## CIRCULAR Nº 11 – NOTA ACLARATORIA

LIC. Nº: 33/22

OBRA: “NUEVO HOSPITAL DR. ALFREDO RIZO ESPARZA”

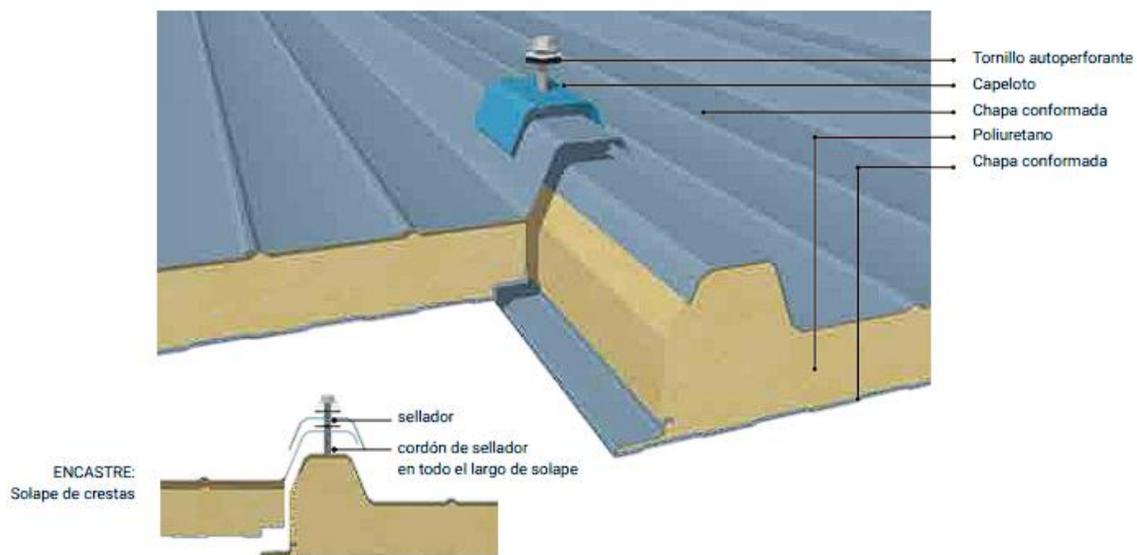
Con respecto al ítem **8.2. Cubierta Metálica de Panel Térmico** de las Especificaciones Técnicas Particulares (Lic. 33/22), las empresas oferentes deberán considerar lo siguiente:

Panel metálico con núcleo aislante de poliuretano (PUR) de alta densidad inyectado en línea continua tipo “*Maxiroof*” – “*Acerolatina*”. Con las siguientes características:

### NÚCLEO AISLANTE

**Material:** Poliuretano inyectado PUR.

**Densidad total nominal:** 40 kg/m<sup>3</sup> aprox.

**Espesores nominales:** 80 mm

**Largos Máximo:** hasta 14m.

Con el siguiente **sistema de colocación, armado y solape** (contemplando en la cotización todo el kit completo de fijación que se muestra en la siguiente gráfica y que el fabricante ofrece):
